**OSSERVAZIONI A VALERE ANCHE QUALE PARERE  
CON ESPRESSO RIFERIMENTO ANCHE ALLE “INTEGRAZIONI DOCUMENTALI  
RELAZIONE DI RISPOSTA ALLE OSSERVAZIONI ALLA DOCUMENTAZIONE  
PROGETTUALE DOC. MASE – 2024 -0022139 – 22102 EO DE GN R 09 0010 B, 2024 -  
0022139 – 22102 EO DE GN R 09 0011 ” NONCHÉ IN RELAZIONE ALLA PRESA IN  
CARICO E RISPOSTA ALLE INTEGRAZIONI RICHIESTE DALLE REGIONI (IN PRIMIS  
LA REGIONE PIEMONTE RELAZIONE DI RISPOSTA ALLE OSSERVAZIONI ALLA  
DOCUMENTAZIONE PROGETTUALE 22102 EO DE GN R 09 0018 B - D.G.R. N. 1C-  
81CC/2024/XI DEL 12/02/2024, RISULTANTE DELLA SEDUTA N. 430 AVENTE COME  
OGGETTO IL “PARERE EX ART. 23 DEL D.LGS. 152/200C E S.M.I. NELL’AMBITO DELLA  
VALUTAZIONE DI IMPATTO AMBIENTALE DI COMPETENZA STATALE RELATIVA AL  
PROGETTO DI REALIZZAZIONE DI UN IMPIANTO EOLICO DI POTENZA PARI A 43,4 MW  
PRESENTATO DA WINDTEK SRL NEI COMUNI DI CAIRO MONTENOTTE, CENGIO (SV)  
E SALICETO (CN). PARTE PIEMONTESE. [ID: 10C8C]”.)**

- Osservazioni in merito alla documentazione di “integrazione sulla produttività del  
progetto - studio ventosità “

Approssimativamente  
Montecerchio

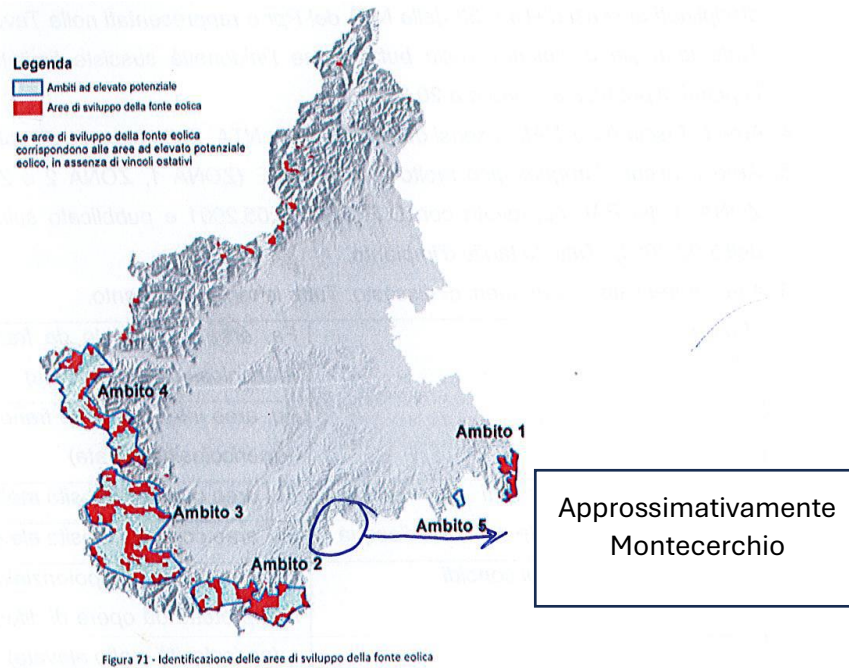
**Ebbene la zona ove il proponente vorrebbe collocare l'impianto non risulta ricompresa (e nemmeno prossima) alle zone ad alto potenziale eolico anzi a dire il vero risulta in una zona di assoluto grigio cromatico significativo dell'assenza di interesse eolico.**

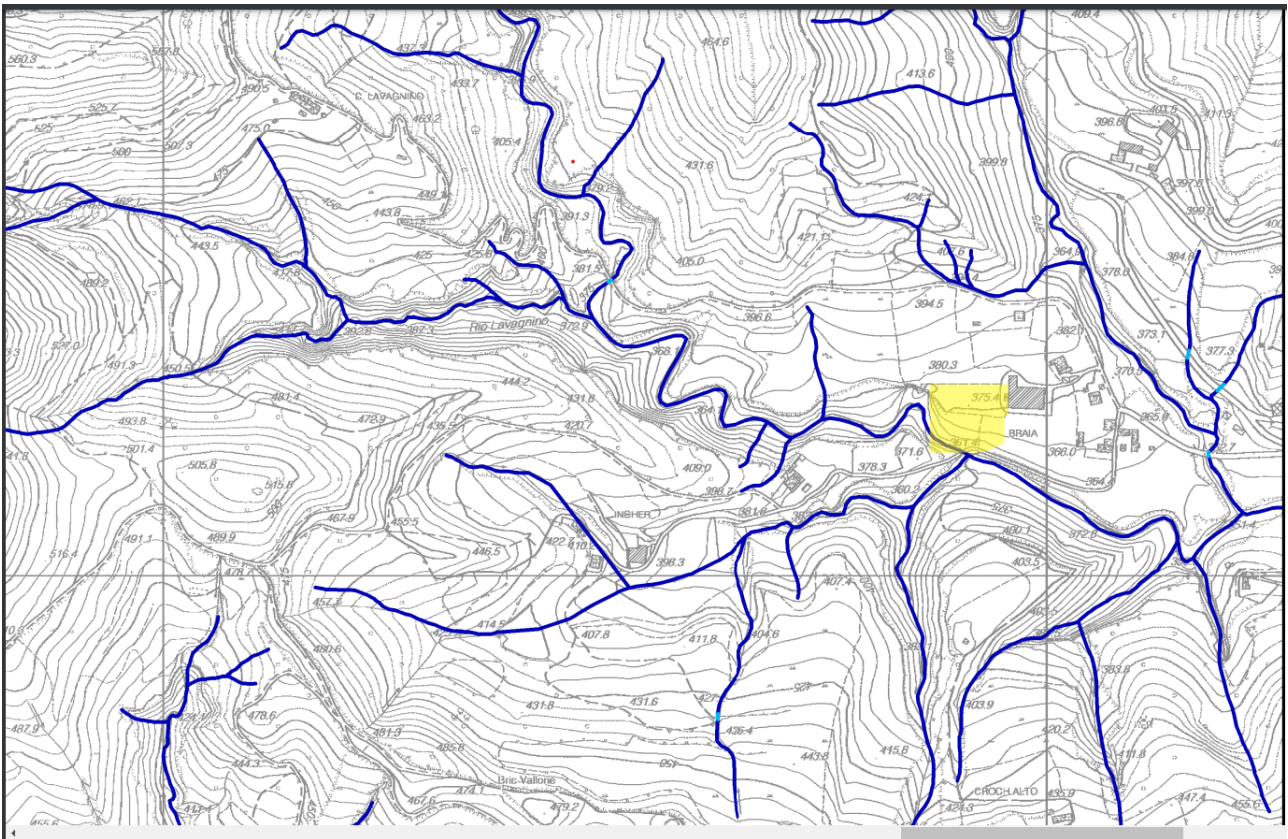
Il proponente con riferimento al tratto in questione a margine del dirupo e prospiciente la frana (rischio 3 Ispra) si limita a prevedere, in maniera generica, un allargamento testualmente *ALLARGAMENTO STRADA ESISTENTE ALLARGAMENTI STRADALI E SEZIONI* cfr. *elaborato 22102 EO DE CI D 04 0015 REV B aprile 2024*, ove nella raffigurazione che troviamo nella parte sinistra di detto elaborato viene rappresentato - con un linea rossa a latere del tracciato esistente - l'ipotetico allargamento per arrivare alle metrature indicate. Cfr. tratto 2)

Il proponente di conseguenza nel proprio generico elaborato prevede un allargamento della strada esistente nelmacro tratto 14 (cfr. elaborato 72) e nel tratto 2 (cfr. elaborato 22102 EO DE CI D 04 0015 REV B aprile 2024), prevedendo che tale allargamento vada ad interessare direttamente la parte prospiciente il dirupo, anzi dall'istruttoria conducibile in loco si sarebbe potuto appurare come il previsto allargamento andrebbe proprio sul dirupo. Ne deriverebbe quindi previsto un allargamento della strada laddove il sedime a margine della strada non risulta esistente.

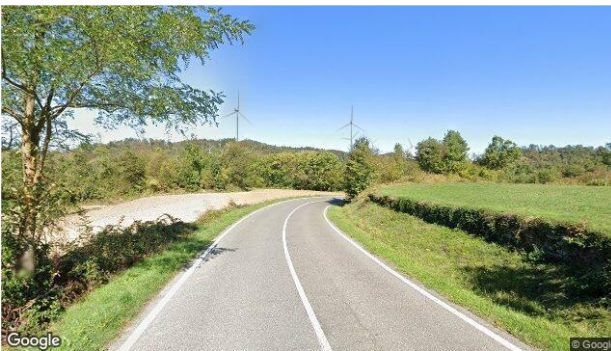
da cui risulta come non siano state fatte indagini su parti dell'impianto diverse dalla piazzola ove si andrebbe a trovare l'AG 4

Figura 1: Immagine di come si dovrebbe presentare una reale misura acustica

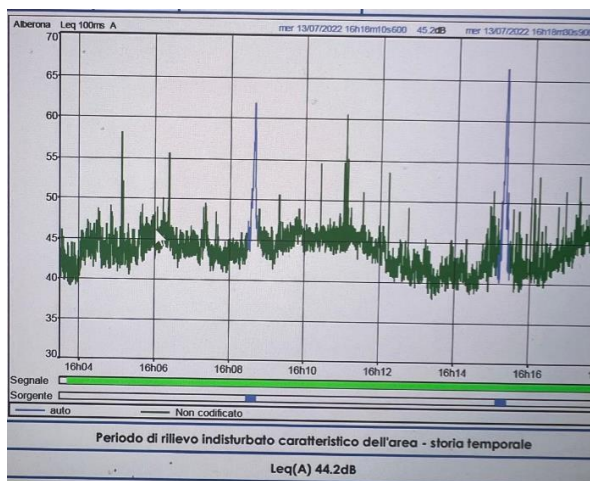
- 1- I valori indicati nelle schede di rilevazione inquinamento acustico tipo 4, risultano riportare per i recettori dal 22 al 35 un **rilevamento fatto in data successiva rispetto alla prima emissione della relazione** e specificatamente dalle rilevazioni riportate in tabella da pag. 24 a pag.38 del documento in oggetto.
- 2- **Non sono presenti grafici delle registrazioni che diano evidenza** della data, delle emissioni sonore legate al tempo, come invece è consuetudine fare (si veda il seguente esempio estratto da analoga relazione):

Figura 3: Curve di livello per Aerogeneratore 7. Differenza di altezza rispetto ai prati sottostanti equivalente ad 80 m.

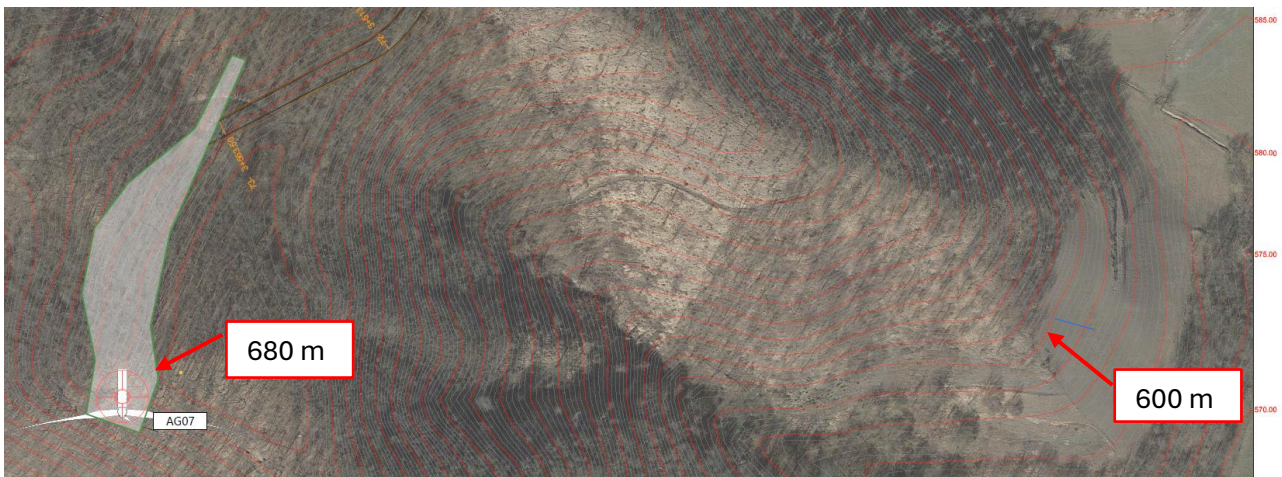
Dalle curve di livello riportate nel documento **22102\_EO\_DE\_CI\_D\_08\_0024\_B\_Planimetria\_curve\_livello\_turb\_6-7\_sdp-signed** si evince facilmente mediante differenza tra le curve di livello e l’altezza della collina rispetto ai prati sottostanti, che l’aerogeneratore AG7 è di **80 m**.

Figura 4: Comparazione della misura rilevata tra le curve di livello, ovvero 80 m e la rappresentazione grafica proposta di Windtek. Le pale al rotore in realtà misurano 125 m e non 80 come sembrerebbe nella rappresentazione grafica.

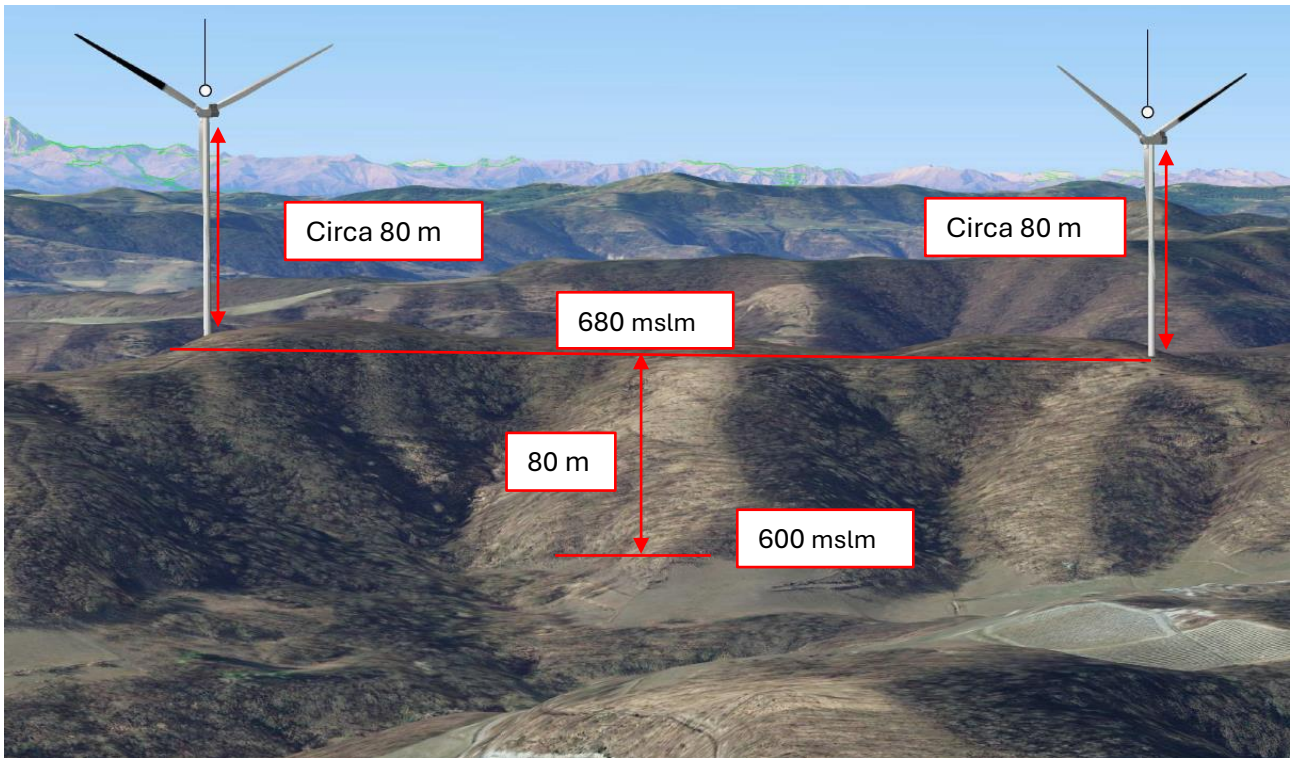
Riportando la misura rilevata nel documento **22102\_EO\_DE\_GN\_D\_03\_0012\_A\_Analisi\_di\_impatto\_visivo-signed** si evince che l’altezza dell’aerogeneratore non risulti assolutamente proporzionale alla misura rilevata dalle curve di livello e quindi **l’elaborato prodotto da Windtek non risulta rappresentativo**.

Come si può notare, gli aerogeneratori sono stati rappresentati con una altezza che corrisponderebbe ad 80 m all'asse della girante, **quando invece l'altezza reale al rotore della pala è di 125 m**, come si evince dalla scheda tecnica della macchina Vestas V162.

Figura 7: Misura della distanza dell' AG7 dal punto 3 di scatto.

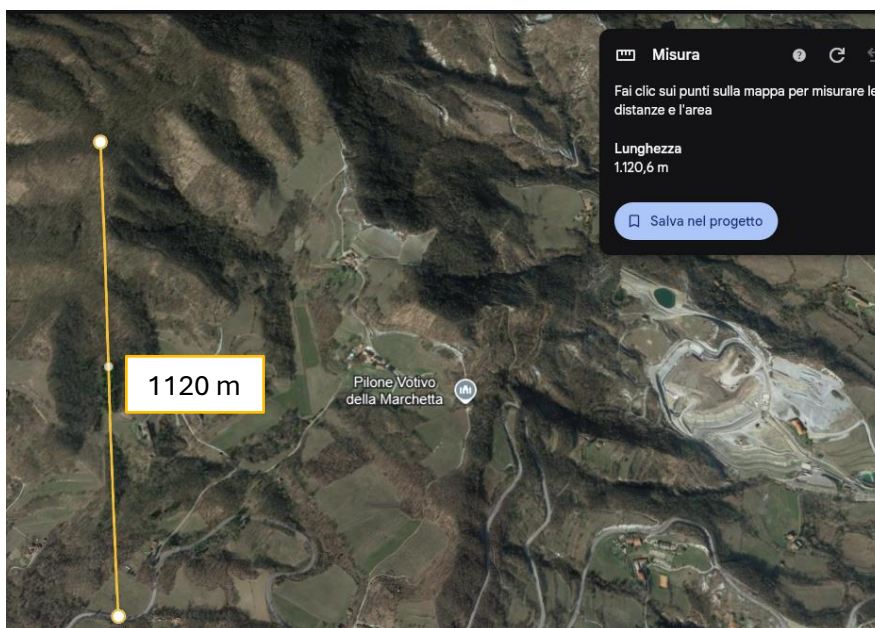
La distanza di questo oggetto dal punto di scatto è di 1120 m, mentre la differenza di altezza della collina mediante l'ausilio ancora una volta delle curve di livello può essere stimata in 100 m.

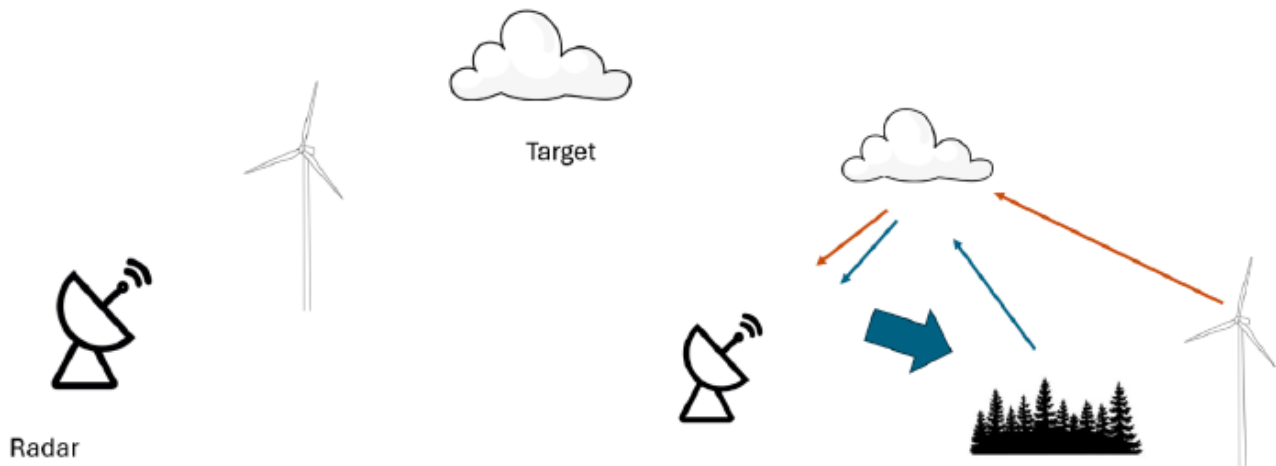
Si evidenzia inoltre che **il caso peggiore**, ovvero che il parco eolico si trovi in linea di vista tra Radar e target **non sia da escludere**, in quanto il Radar più vicino e collocato sul Monte Sette Pani (SV), dista dal parco eolico solamente **18 km**, ed è perfettamente allineato con la traiettoria di arrivo delle perturbazioni.

Figura 17: Frapposizione del Parco Eolico Monte Cerchio con i due Radar gestiti da Arpa Piemonte.

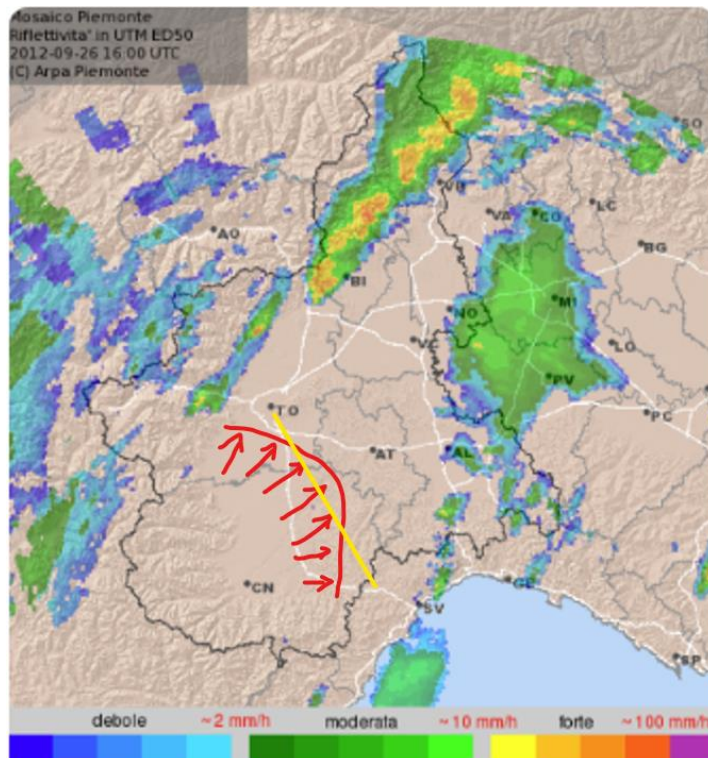
Il parco Eolico Monte Cerchio, come illustrato nella seguente immagine, si **frappone tra i due Radar gestiti da Arpa Piemonte**, in quello che è un noto corridoio delle perturbazioni provenienti dal nord-ovest della penisola. Questo per sottolineare che il disturbo generato ai Radar dall'installazione del parco eolico porterà a falsi eco e quindi a disturbare l'analisi dei dati per la correttezza delle previsioni meteorologiche.

Posizione approssimativa della strada di accesso , che secondo Bautel dovrebbe essere allargata in direzione frane

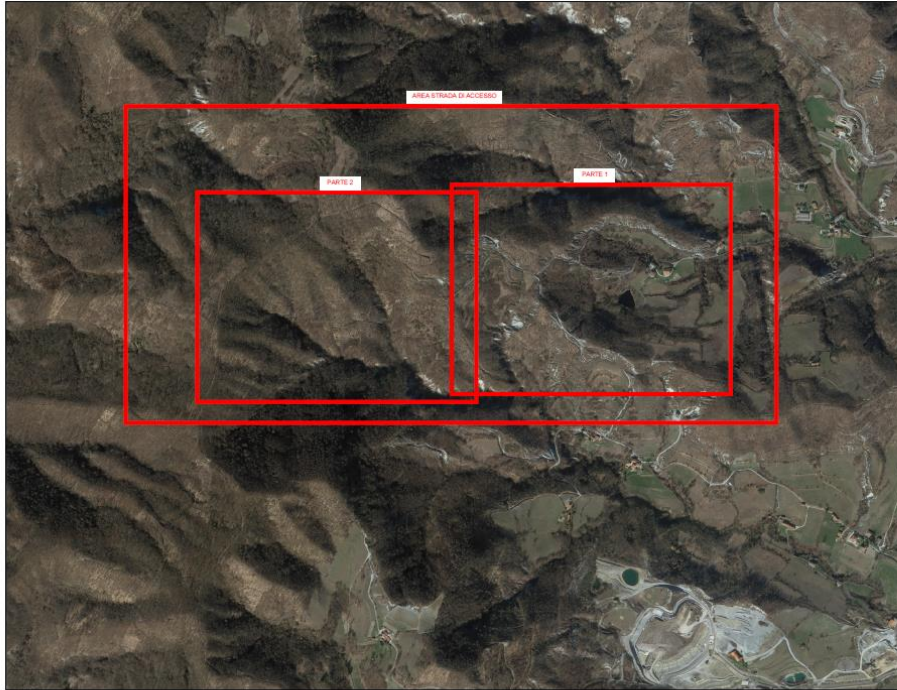
**Il difetto di valutazione dello stato effettivo** del tratto di strada in oggetto, circa 600 metri di strada asfaltata, (si precisa che il riferimento di questa osservazione è all'allargamento del tratto di strada attualmente carrabile e asfaltata che precede i sentieri e mulattiere non carrabili il cui allargamento sarà oggetto di separate osservazioni<sup>8</sup>) risulta particolarmente preoccupante dal momento che **il tratto in questione si trova immediatamente prospiciente un' ampia zona a rischio a rischio frana elevato (P3) come da cartografia Ispra allegato (cfr. all.1)**
